SERVICE DEPARTMENT

Electro-Motive Division
Of General Motors
La Grange, Illinois 60525

LOCOMOTIVE

Pointers

Fig. 2 – Aplicación del tapón

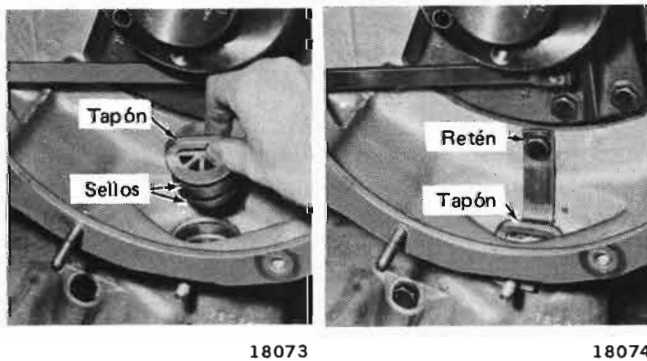
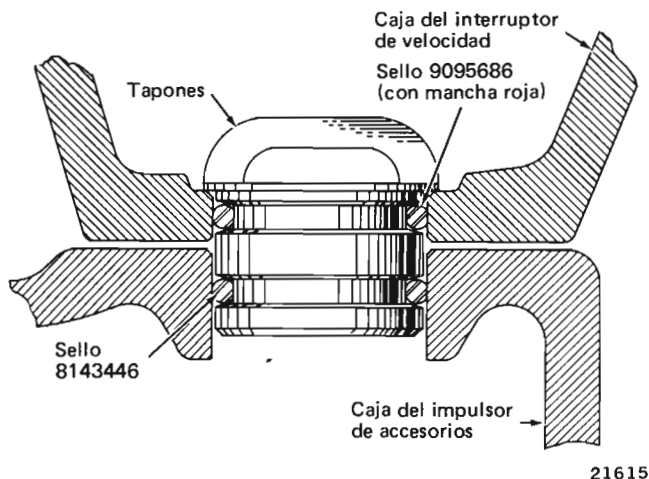
Los conductos de purga entre la caja del interruptor de sobrevelocidad y la caja del impulsor de accesorios en motores EMD 567 y 645 se mantienen herméticos mediante dos tapones, véase la Fig. 2. Cada tapón está ranurado y lleva dos sellos anulares que con el tiempo se vuelven quebradizos. Al deteriorarse, el sello superior puede dejar pasar el aceite; en cambio el sello inferior no es de mayor cuidado pues su deterioro no resultará en fuga del aceite.

A partir de julio de 1976, EMD instalará sellos anulares de goma de fluoruro de carbón (Vitón) en la ranura superior de los tapones. Este material ofrece una mayor resistencia a la deformación permanente, particularmente cuando hay contacto con aceite. El sello de Vitón, con número de catálogo 9095686, se identifica por una mancha roja permanente.

El sello de la ranura inferior, con número de catálogo 8143446, continuará siendo de goma Buna-N. El sello de Vitón podrá utilizarse como

repuesto, aunque no ofrece mayor ventaja en la ranura inferior.

Si se detecta alguna fuga del aceite entre las dos cajas, deberán removerse los tapones para reponer los sellos anulares como sigue:

1. Quítese la tapa de la caja del interruptor de sobrevelocidad.
2. Quítese el retén del tapón. Quizá se haga necesario girar el motor con barra en caso de que los contrapesos del árbol de levas estorben.
3. Mediante una palanca adecuada aplicada en el asa del tapón remuévase este cuidadosamente. Deséchense los sellos y límpiense bien el tapón.
4. Repónganse los sellos anulares; uno de Vitón (con mancha roja) en la ranura superior, y otro de goma Buna-N en la inferior. Antes de volverse a su lugar, impréguese el tapón y los sellos con una ligera capa de aceite.
5. Colóquense nuevamente los tapones, los retenes y la tapa de la caja.

Fig. 3 - Tuerca de la tapa de cojinete principal

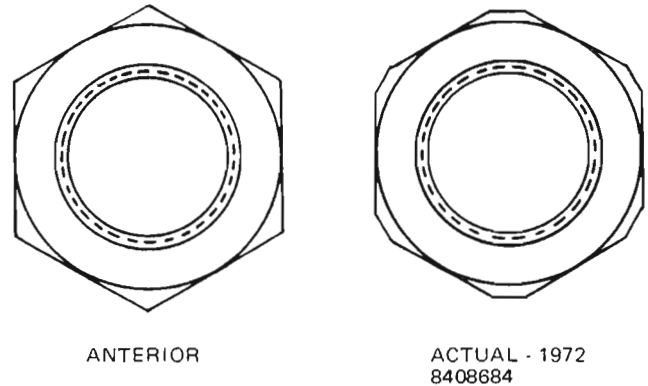
Los motores de producción de mediados de 1972 y subsecuentes se fabricaron utilizando unas tuercas en los cojinetes principales con aristas ligeramente redondeadas. Las tuercas utilizadas anteriormente con aristas normales no permitían el uso de cajas de espesor grueso y

tenían que apretarse con cajas de espesor reducido, que no son tan confiables. EMD recomienda que las tuercas hexagonales con número de catálogo 8408684 se utilicen exclusivamente en motores de producción anterior a 1972 con el objeto de poder utilizar cajas de espesor grueso.

Adviértase que la tuerca modificada requiere una caja hexagonal y no podrá apretarse debidamente con una caja común de doce caras. La Fig. 3 muestra los dos diseños de tuerca.
